**Verslag huishoudelijke elektrische installatie op laagspanning en zeer lage spanning****Algemeen:**

Referentie: 009-20260904-01	Datum controle: 04/09/2026
Keurder: 009

Eigenaar: Erik	EAN-code: Onbekend
Adres installatie: Lindenstraat 73, 1930 - Zaventem	Nummer teller(s): 1sag3100407846
	Distributienetbeheerder installatie: Fluvius
Datum uitvoering installatie: ☒ Vóór 01/10/1981 ☒ Tussen 01/10/1981 en 01/06/2020 ☐ Vanaf 01/06/2020	
Type: ☒ Wooneenheid ☐ Niet-huishoudelijk ☐ PV ☐ Batterij ☐ Laadpaal

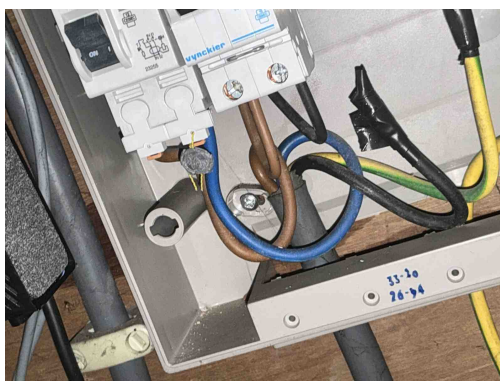
Inbreuk(en):

B17 - De voedingsspanning is niet op elk bord vermeld (Boek 1: 3.1.3.3).
Opmerking: Bord 1 en 2

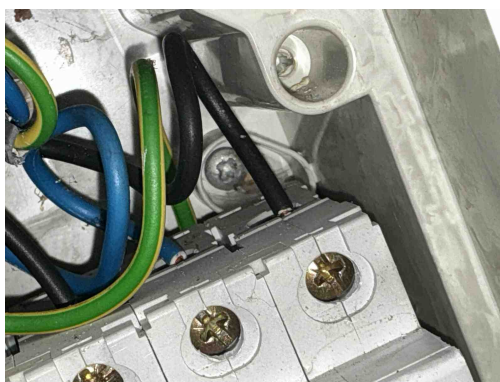
B34 - Het kabeltype van de meterbord verbinding aan de oorsprong van de installatie beantwoordt niet aan de minimale vereisten vastgelegd door de distributienet beheerder. (Boek1: 1.5 + SYNERGRID C1/107)
Opmerking: In de kabel mag geen geel/groen bevatten

T21 - Het elektrisch materieel is niet geplaatst volgens de voorschriften van de fabrikant/ regels van goed vakmanschap . (Boek 1: 1.4.1.3)
Opmerking: Ophanging vijzen niet afgedekt,

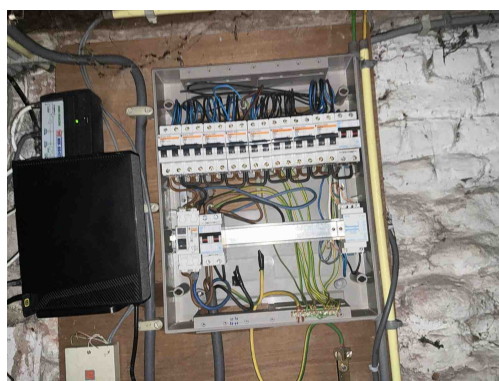
T21 - Het elektrisch materieel is niet geplaatst volgens de voorschriften van de fabrikant/ regels van goed vakmanschap . (Boek 1: 1.4.1.3)

Opmerking: Ophanging vijzen niet afgedekt,
